项目名称: 麒麟·公馆A1#楼

建设地点: 三元区下洋

建筑物各层平面图

A1#楼六至二十六层平面图 1:100

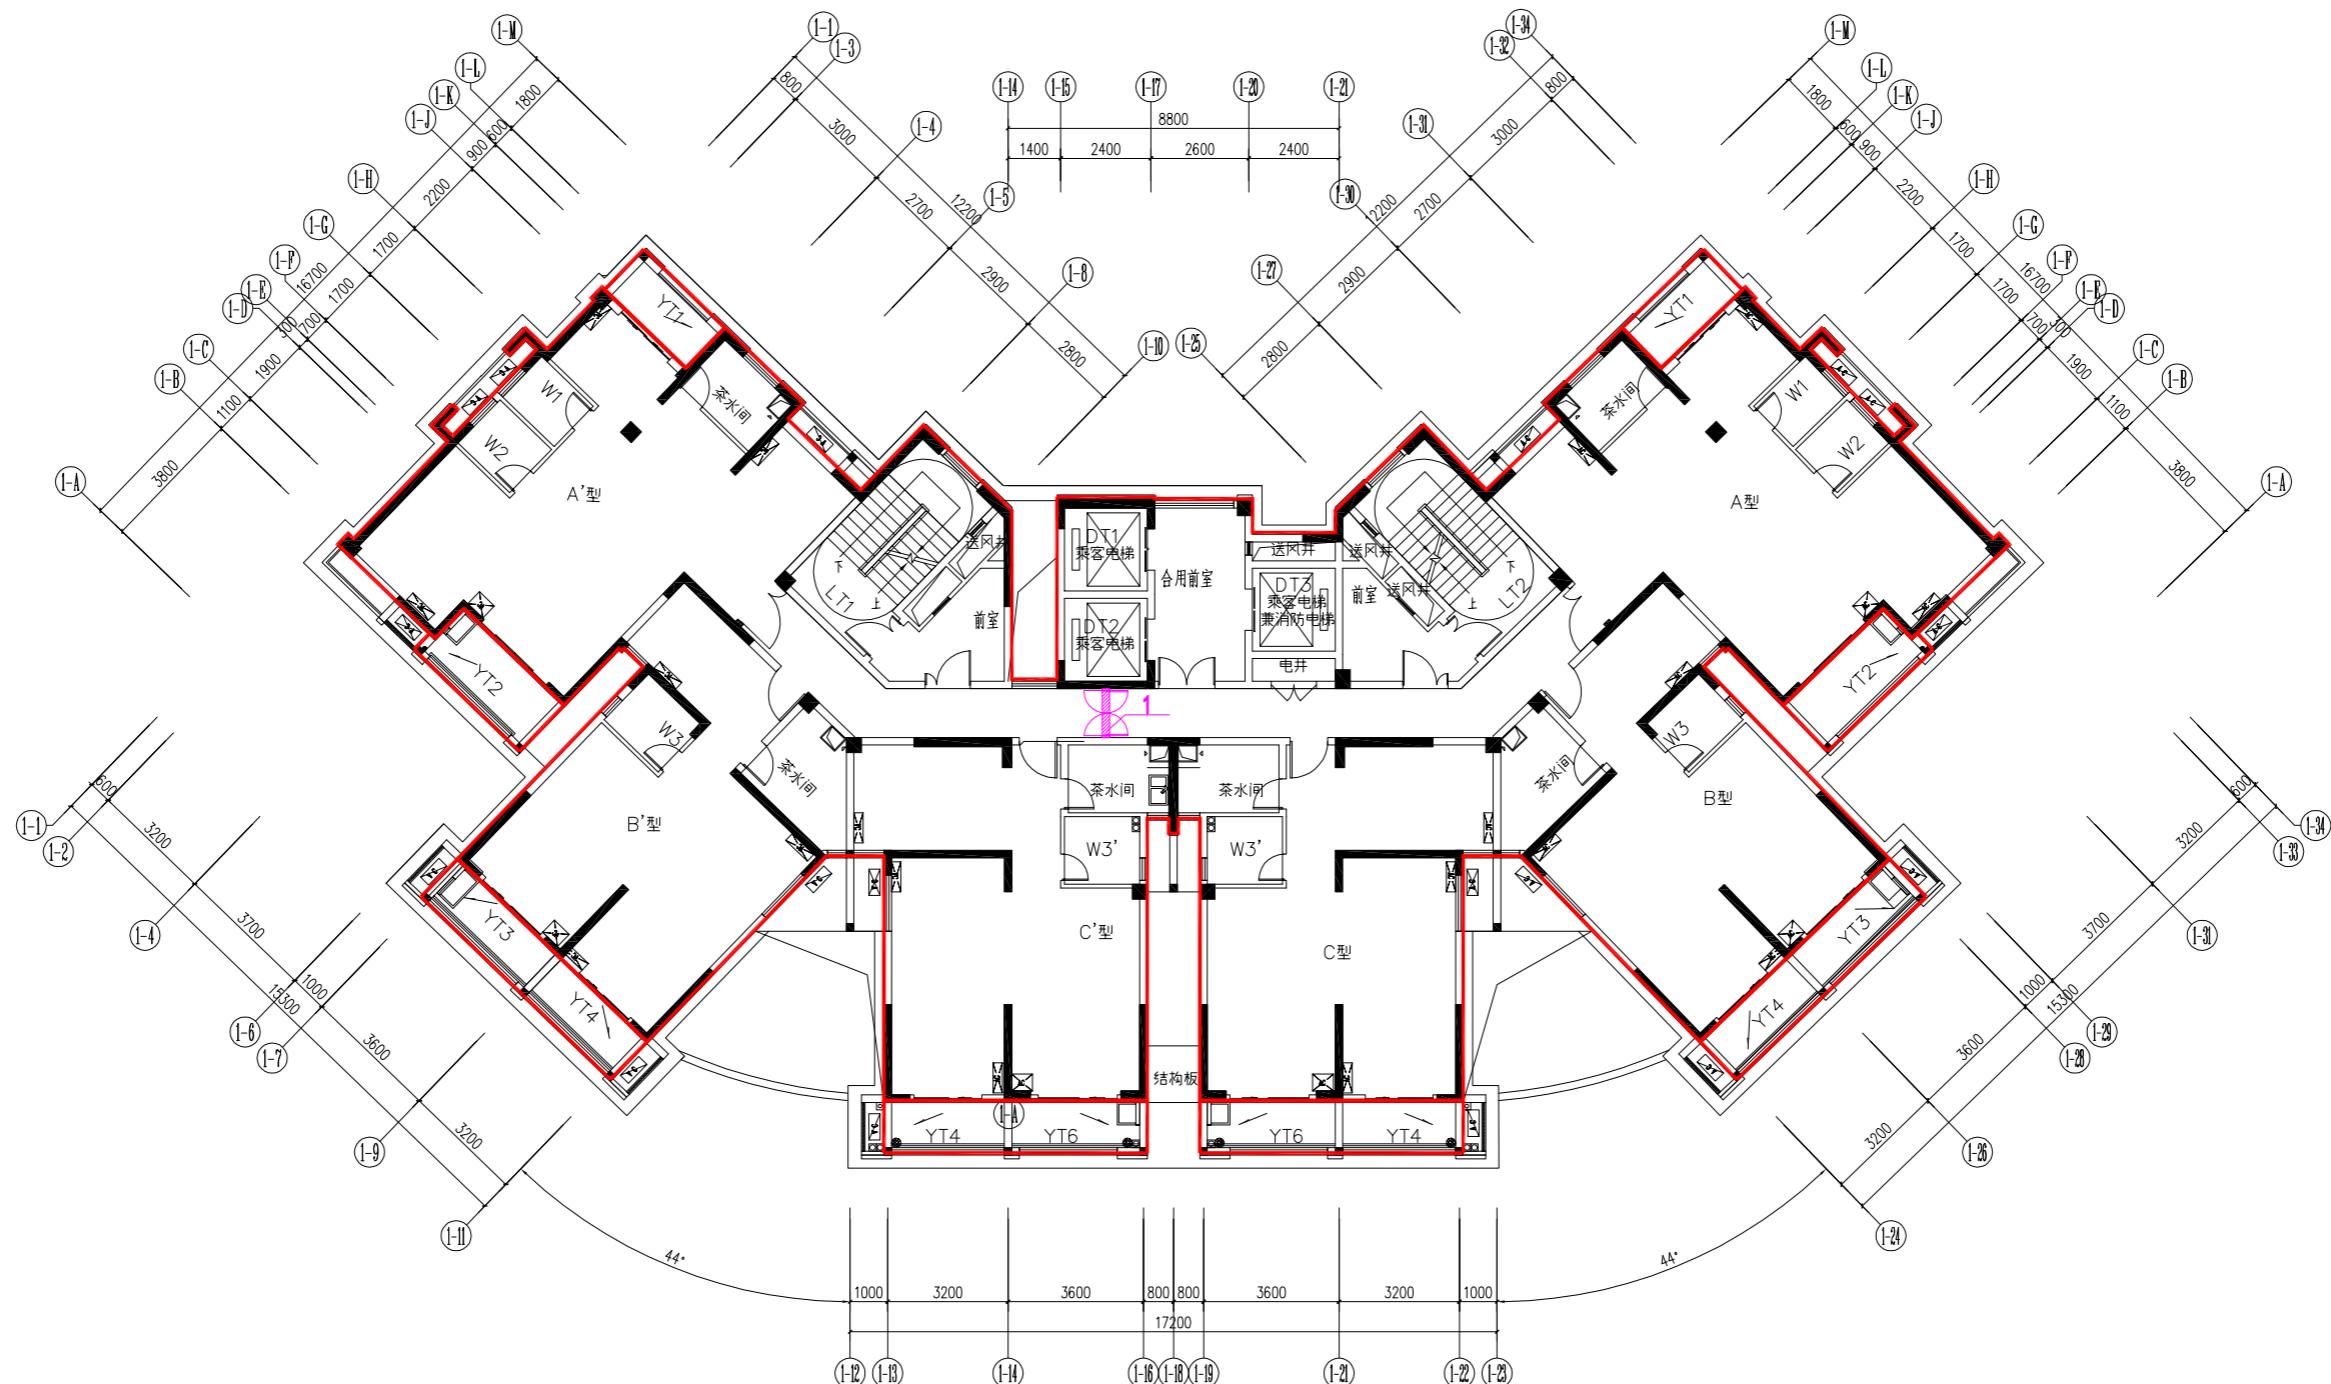
注: 内部卫生间及茶水间墙现场未实施。

1、1-15~1-17轴走道墙体及门未实施。

2、剪力墙建施与结施不一致, 现场与结施一致。

A1#楼二十七层平面图 1:100

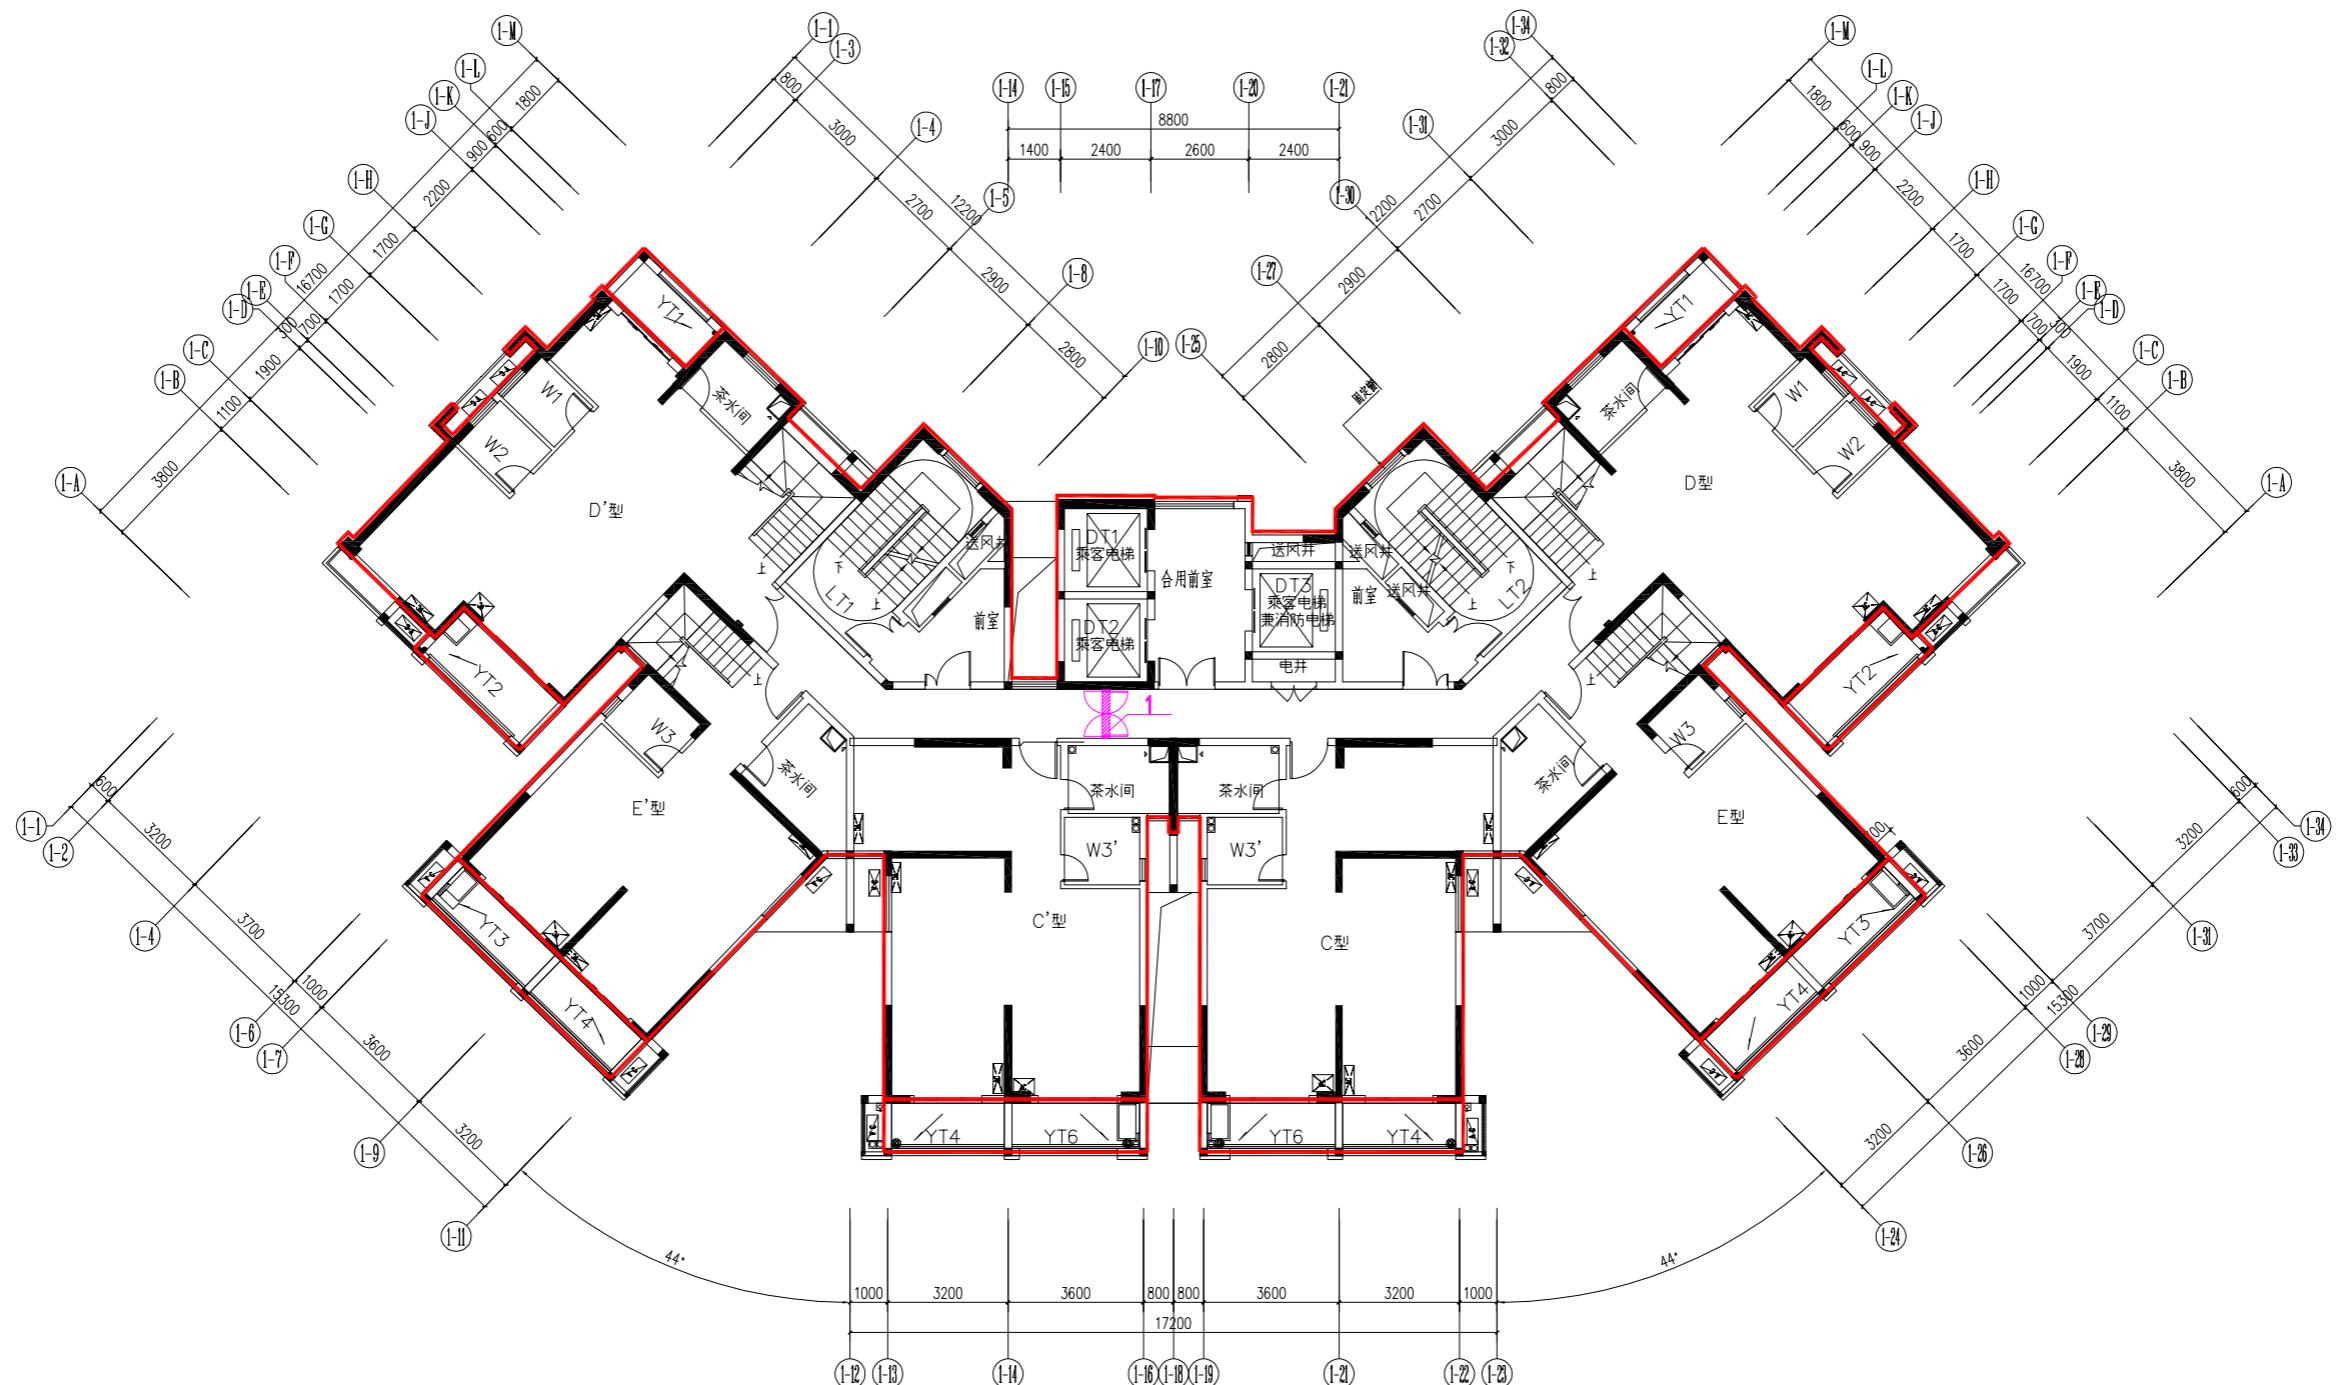
注: 内部卫生间及茶水间墙现场未实施。

1、1-15~1-17轴走道墙体及门未实施。

2、剪力墙建施与结施不一致, 现场与结施一致。

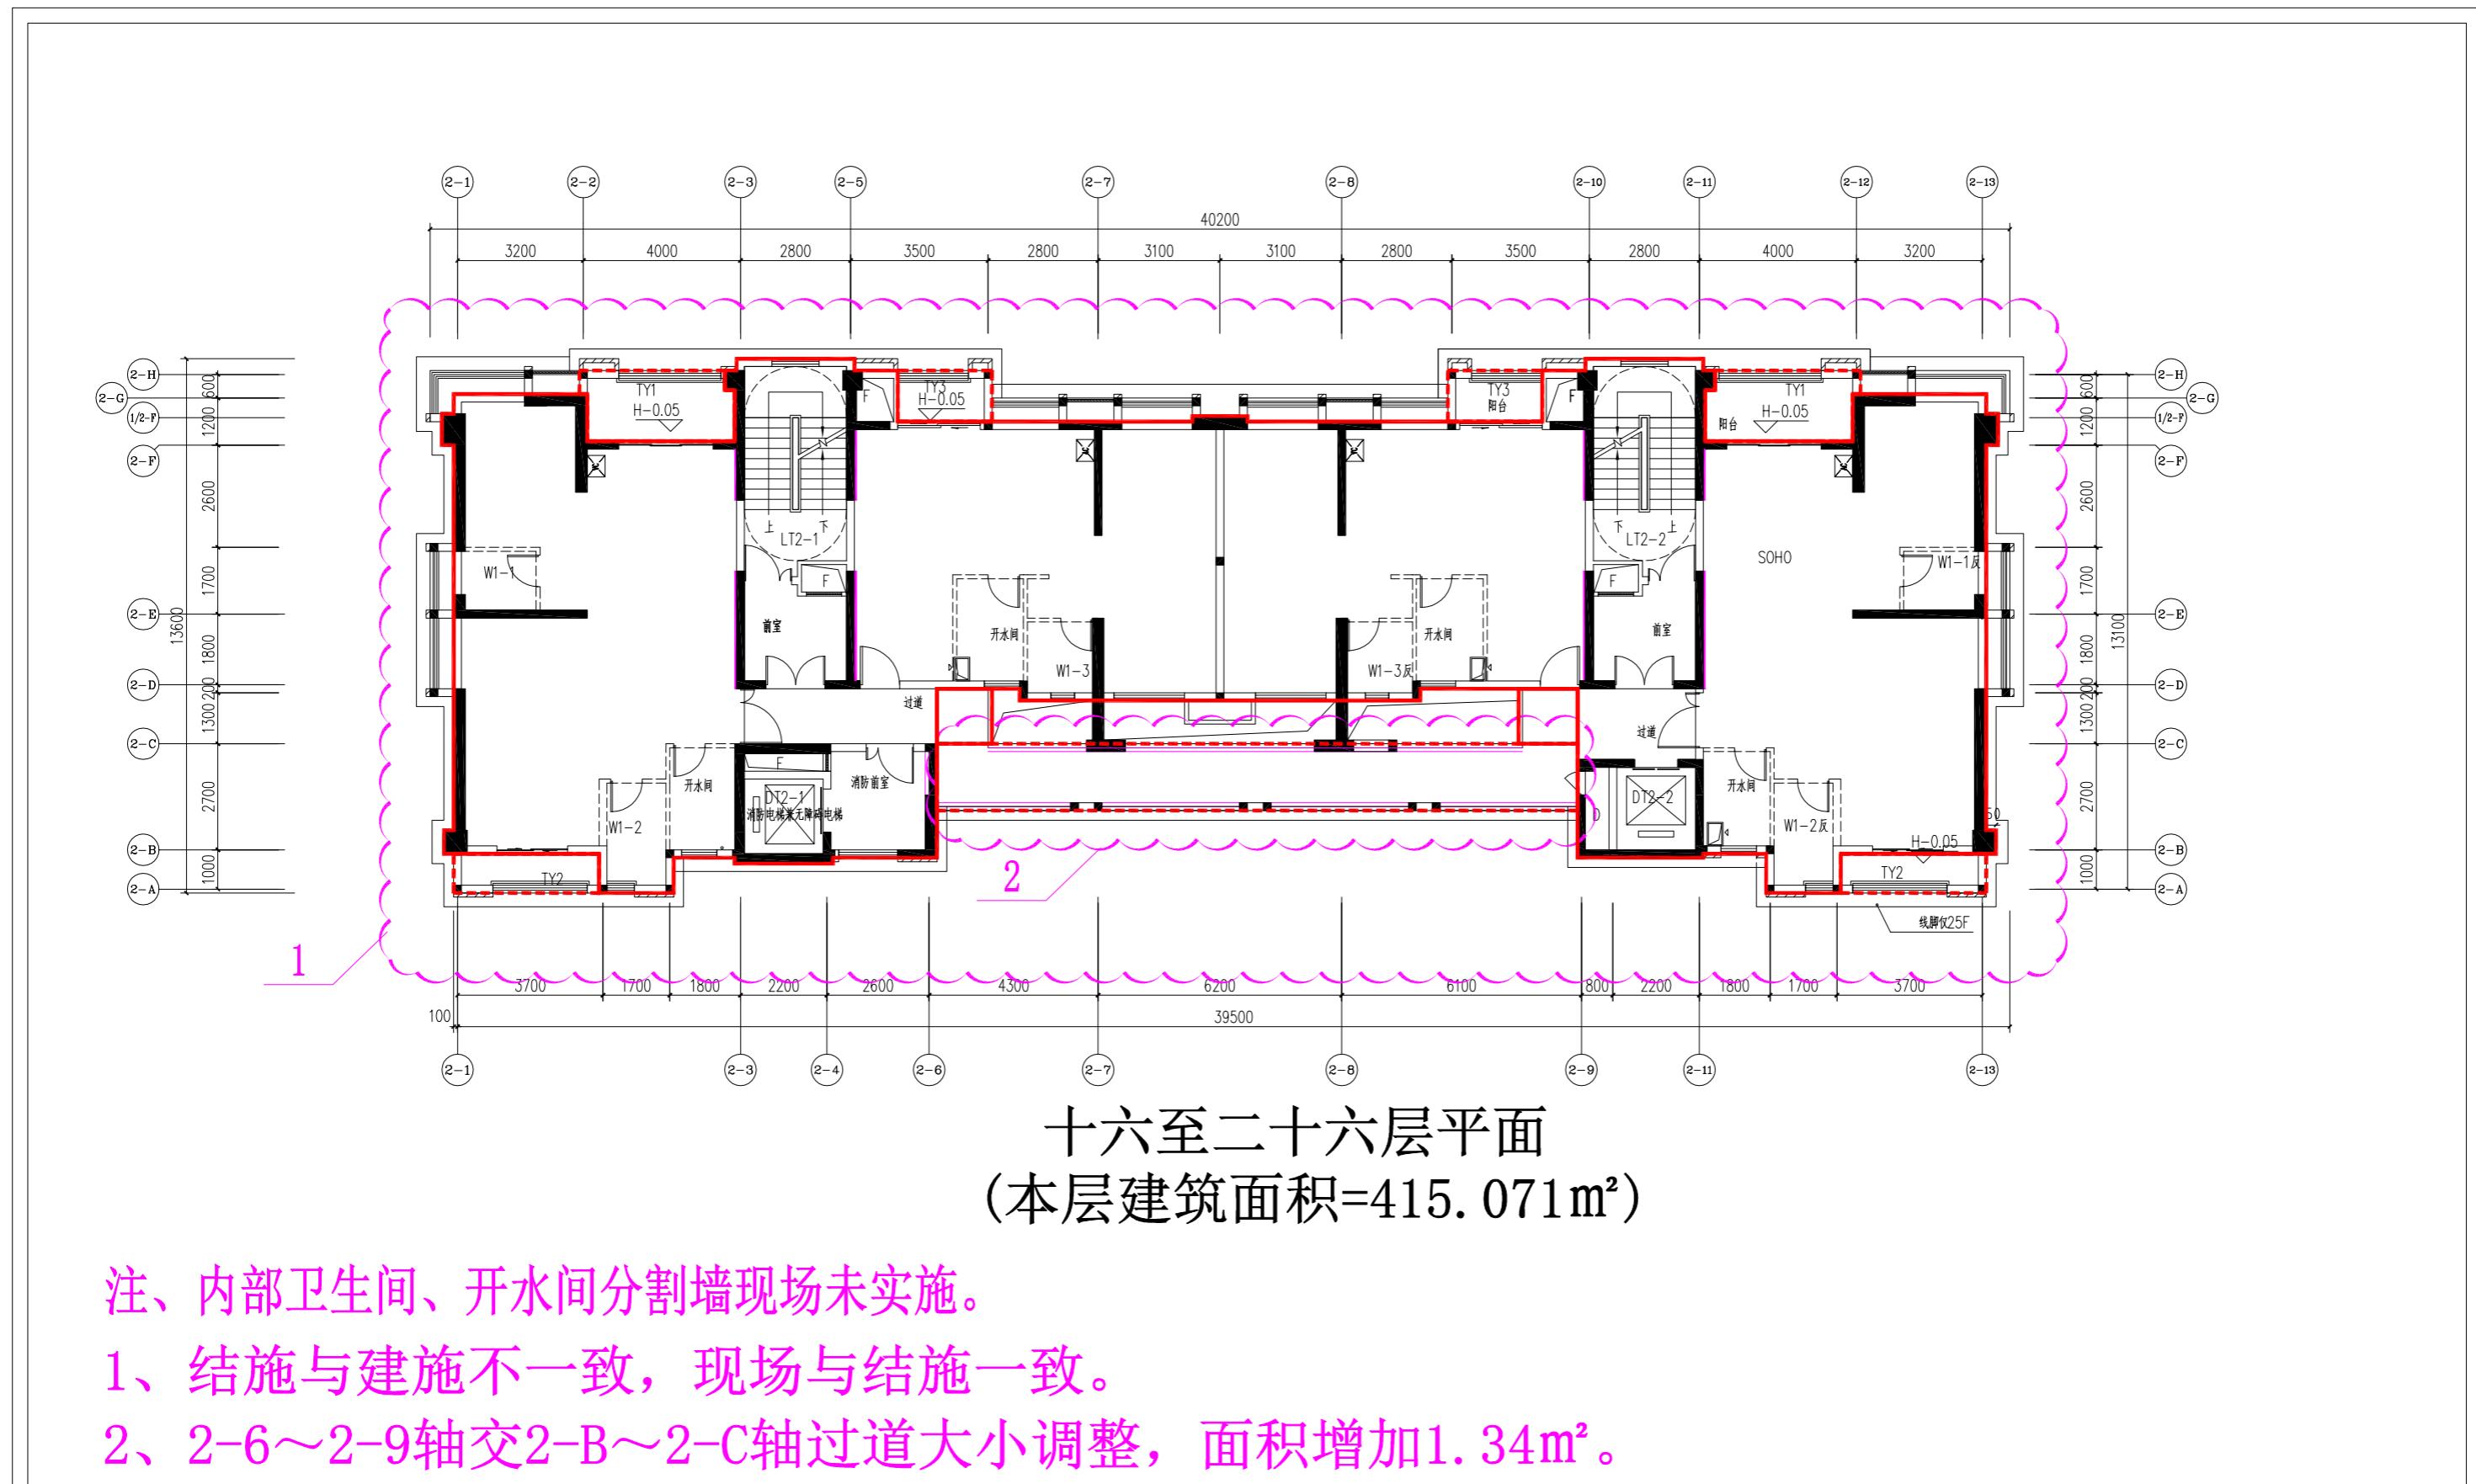
注、内部卫生间、开水间分割墙现场未实施。

1、结施与建施不一致，现场与结施一致。

2、2-6~2-9轴交2-B~2-C轴过道大小调整，面积增加1.34m²。
